1.1 CONCEPTO TÉCNICO No. CT:	**7451**
1.2 ÁREA:	Análisis y Mitigación de Riesgos
1.3 COORDINACIÓN:	Estudios y Conceptos Técnicos
1.4 REFERENCIA CRUZADA RADICADO FOPAE:	2014ER7632
1.5 RESPUESTA OFICIAL No.	RO-70851

2.1 SOLICITANTE:	CURADURÍA URBANA No. 3
2.2 PROYECTO:	KR 3A 60A 18
2.3 LOCALIDAD:	2. Chapinero
2.4 UPZ:	90. Pardo Rubio
2.5 BARRIO O SECTOR CATASTRAL:	La Salle
2.6 DIRECCIÓN:	Carrera 3A No. 60A-18
2.7 CHIP:	AAA0090BBUH
2.8 MANZANA CATASTRAL:	11
2.9 PREDIO CATASTRAL:	11
2.10 ÁREA (Ha):	0.020954 (*)
2.11 FECHA DE VISITA:	Mayo 15 de 2014

Figura 1. Localización general del proyecto ubicado en la Carrera 3A No. 60A -18 en el Plano Normativo de Amenaza por Remoción en Masa del POT (Decreto 190 de 2004).

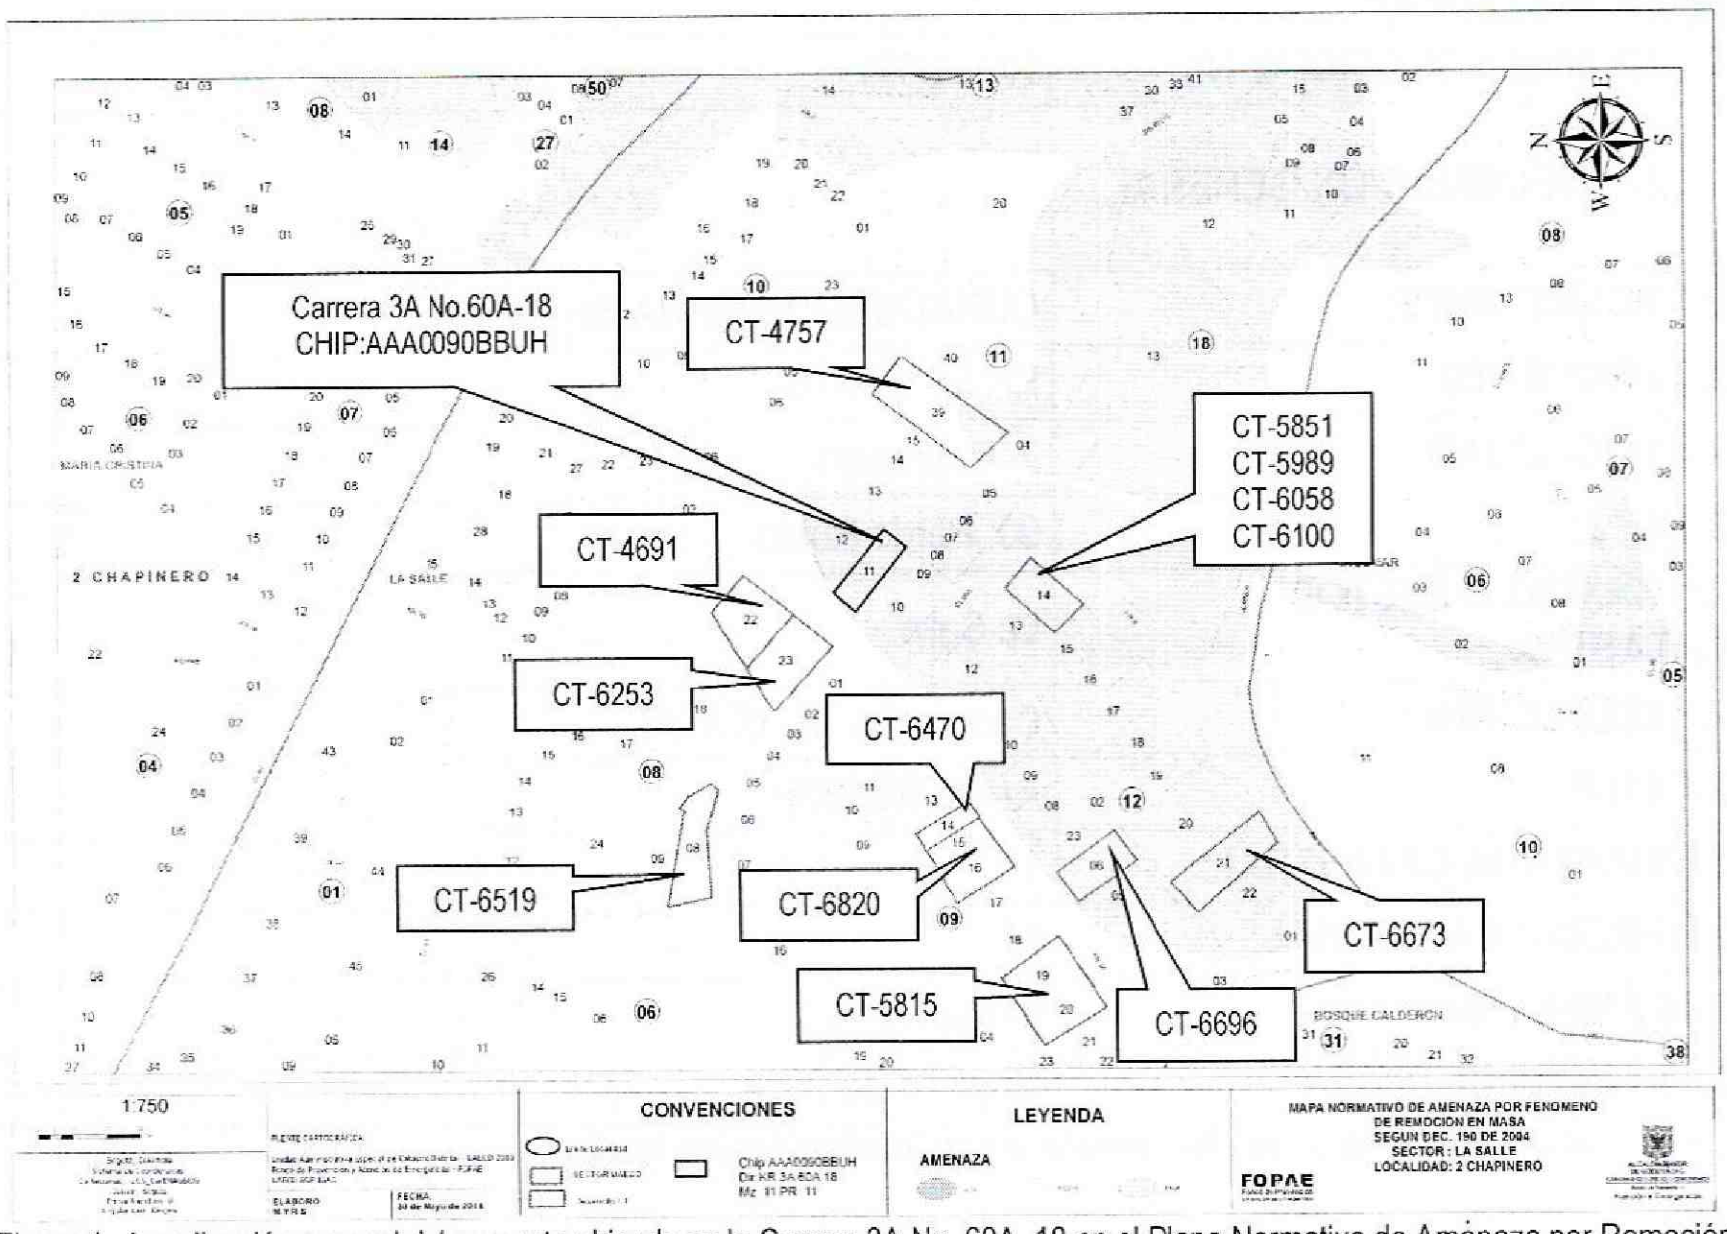
Conforme con el plano normativo de "Amenaza por Remoción en Masa" del Plan de Ordenamiento Territorial de Bogotá – POT, el sector del proyecto ubicado en la Carrera 3A No. 60A-18, de la Localidad de Chapinero, se encuentra en una zona de AMENAZA ALTA por procesos de remoción en masa (Figura 1).

Fotografía No. 1. Predio en donde se desarrollará el proyecto, ubicado en la Carrera 3A No. 60A-18 de la localidad de Chapinero.

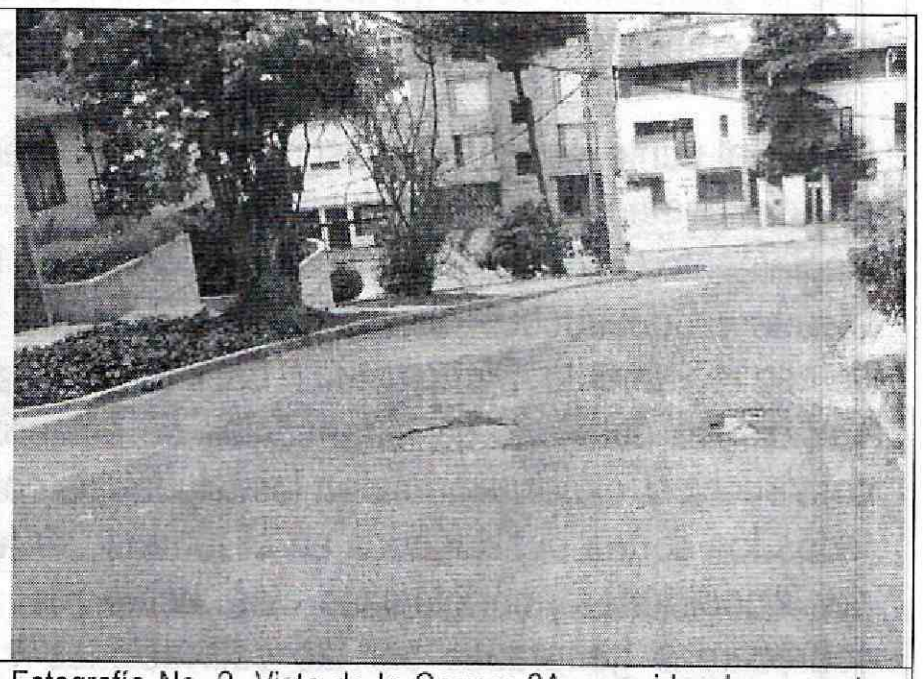
En el momento de la visita, en el predio objeto del presente concepto técnico, se encontró una construcción de dos (2) niveles en mampostería simple y sin evidencias de afectación por procesos de remoción en masa activos que involucren el área del proyecto.

El sector en donde se emplaza la citada edificación posee una pendiente media, se encuentra totalmente consolidado y en el momento de la verificación técnica adelantada no evidenciaba daños o patologías que permitan identificar o definir la presencia de procesos de inestabilidad geotécnica en el área del proyecto. A pesar de lo anterior, se advierte que cualquier intervención que se realice, debe tener en cuenta la presencia de la infraestructura aledaña, por lo que el responsable del proyecto debe garantizar en todo momento la estabilidad general del lote y su entorno.

Considerando que el predio objeto de consulta se encuentra emplazado sobre materiales de tipo Coluvión donde se proyectan excavaciones e intervenciones profundas para el emplazamiento de los sótanos del proyecto en el terreno, este se podría llegar a desconfinar, por lo tanto, se recomienda adelantar los estudios geotécnicos de estabilidad detallados, además de una adecuada caracterización física y mecánica de los materiales (Coluvión) y la formulación de medidas y recomendaciones apropiadas que permitan garantizar en todo momento taludes de excavación
